改善箇所説明図

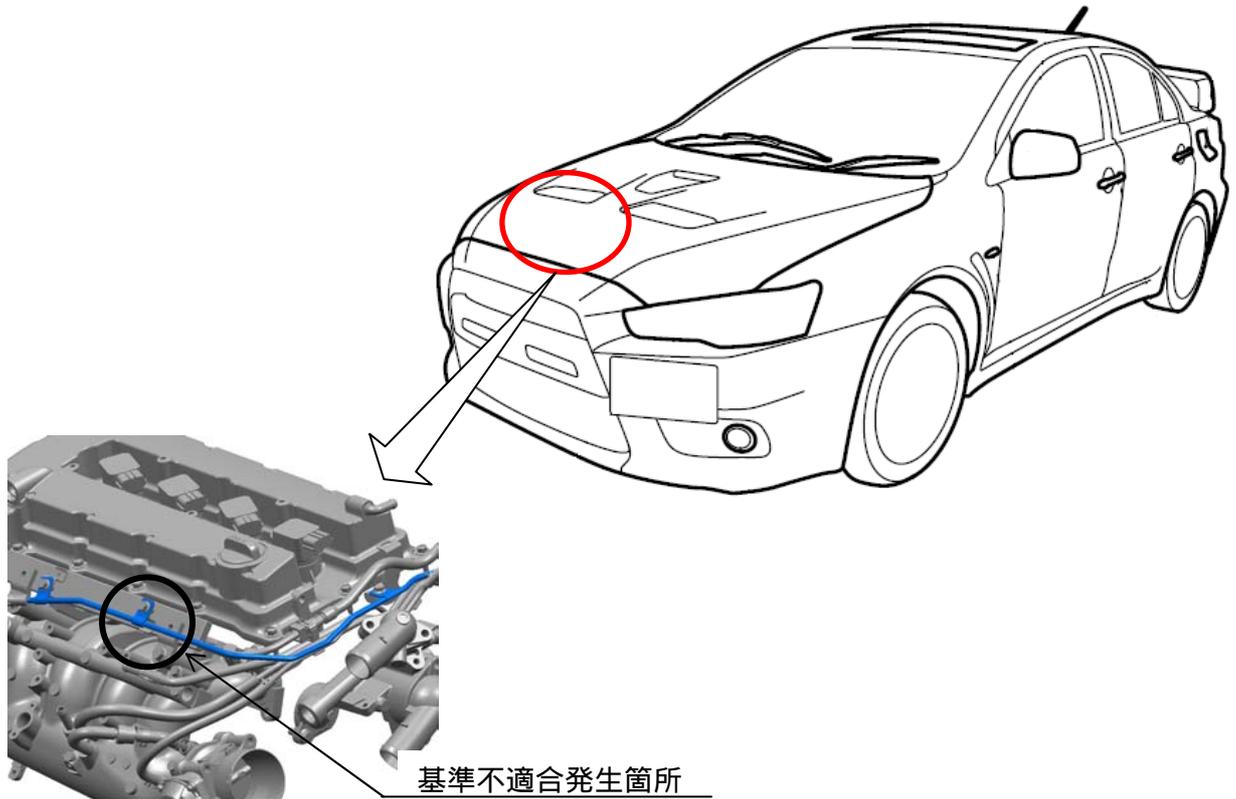
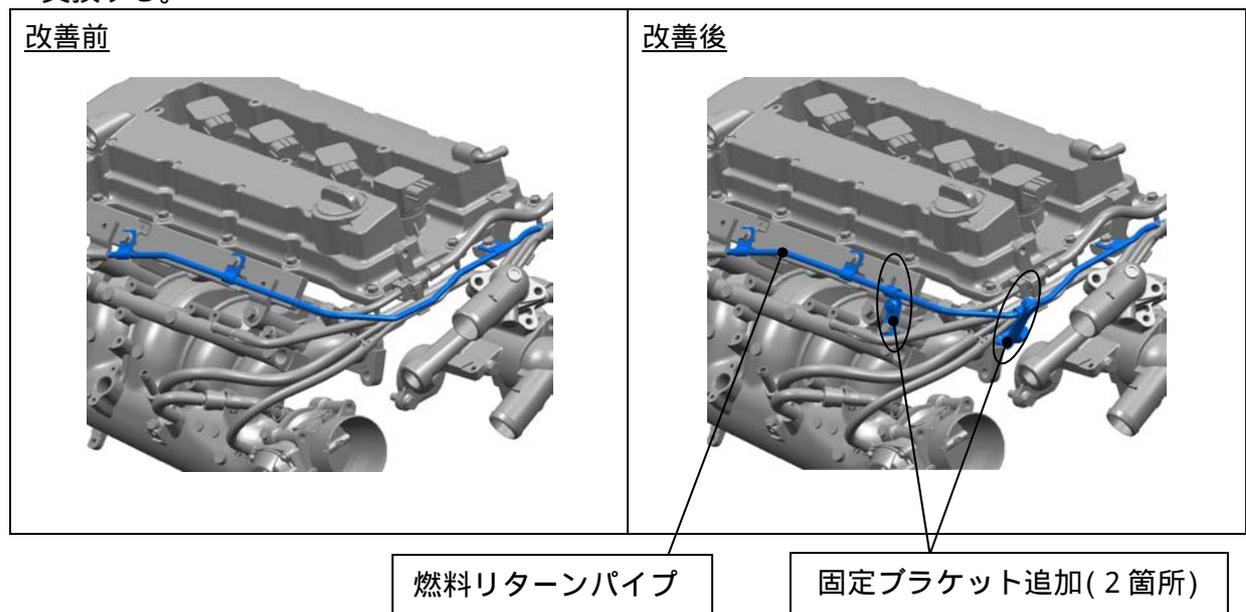
エンジンの燃料装置において、燃料リターンパイプの固定構造が不適切なため、エンジン振動により当該パイプ固定部の応力が高くなるものがある。そのため、そのまま使用を続けるとパイプに亀裂が発生し、燃料が漏れるおそれがある。

全車両、燃料リターンパイプの固定構造を変更するとともに、燃料リターンパイプを新品と交換する。

注：図中の 内は交換または追加する部品を示す。
